Shearwater Petrel 1 & 2/Perdix/Perdix AI/NERD 2

Notas de liberação do firmware v53

VERSÃO 53 21/02/2018

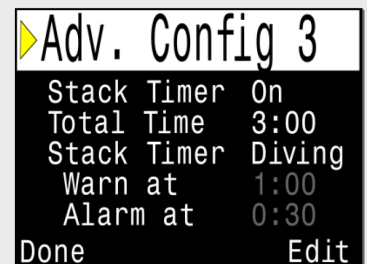
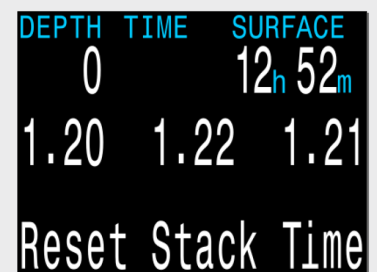
Incorpora recursos liberados na versão v46 do NERD 2 a todos os modelos.

Isso inclui “Cronômetro Filtro” (cronômetro de duração do depurador de CO2). O “Cronômetro Filtro” só está disponível nos modos de circuito fechado (CF). Durante o mergulho, o Cronômetro Filtro funciona em contagem regressiva. O cronômetro é reinicializado manualmente pelo usuário quando o depurador de acúmulo é substituído. O tempo total pode ser alterado pelo usuário. O aviso de 1h00 e o alerta de 30 minutos são fixos.

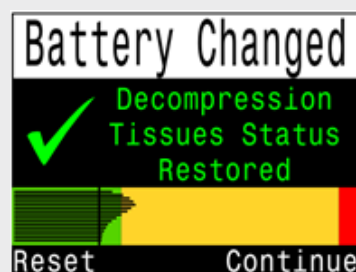
A localização do menu de marca da direção da bússola foi alterada para reduzir a quantidade de botões a pressionar. Além disso, a bússola agora pode ser visualizada durante a marcação. Operação: na visualização da bússola, pressionar o botão esquerdo aciona o menu "Exit/Mark" (Sair/Marcar). Pressionar o botão direito marca a bússola, pressionar o botão esquerdo volta à tela principal. Anteriormente, era preciso navegar normalmente pelos menus para marcar a bússola.

O gráfico de barras de tecidos agora é mostrado na tela Tissues Restored (Tecidos restaurados)

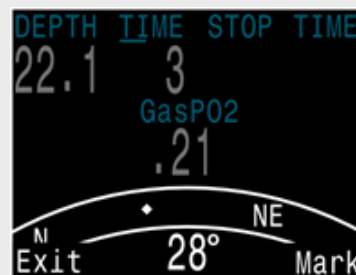
Após trocar a bateria, a carga atual dos tecidos de descompressão é mostrada na tela Tissues Restored (Tecidos restaurados).

Agora, é possível pressionar menos botões para marcar direção

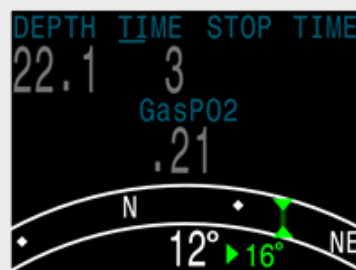
Agora, quando uma direção é marcada, a tela mostra o ângulo de compensação entre a direção atual e a direção marcada. Isso é útil para padrões de navegação. Por exemplo, um padrão de quadrado requer curvas de 90°, enquanto um padrão de triângulo requer curvas de 120°.

Na página “Bus Devices” (Dispositivos de bus), selecione “View” (Visualizar) para ver mais informações e configurações

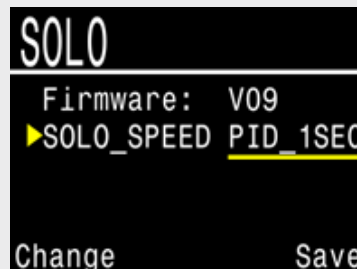
NOVO Suporte adicionado para alteração de configurações em placas periféricas.

Por exemplo, na placa SOLO (*solenoid and oxygen controller*, controlador de oxigênio e solenóide), a configuração Solenoid Speed (Velocidade do solenóide) pode ser ajustada. Navegue até a página “Bus Devices” (Dispositivos de bus) no Petrel para acessar placas periféricas. As configurações vistas aqui são armazenadas no dispositivo periférico.

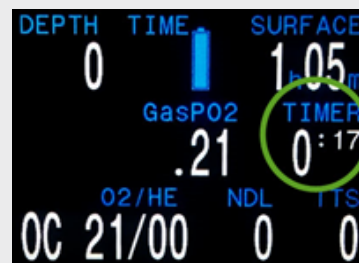
O valor numérico atual da bússola (azimute) é mostrado no menu "Mark Heading" (Marcar direção).
